Изменение № 3 ГОСТ 1203—75 Чека тормозной колодки для вагонов железных дорог колеи 1520 мм. Технические условия

Утверждено и введено в действие Постановлением Комитета стандартизации и метрологии СССР от 05.02.92 № 109

Пункт 1.1. Чертеж. Исполнение 1. Заменить обозначение внутреннего радиуса R5 на R5 ± 2;

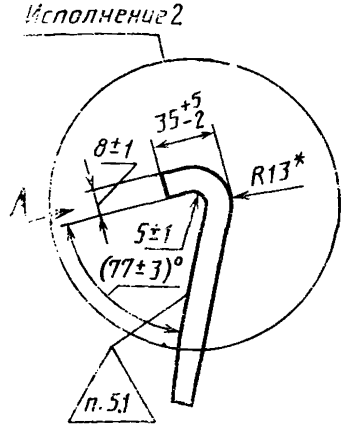
исполнение 2 заменить новым:
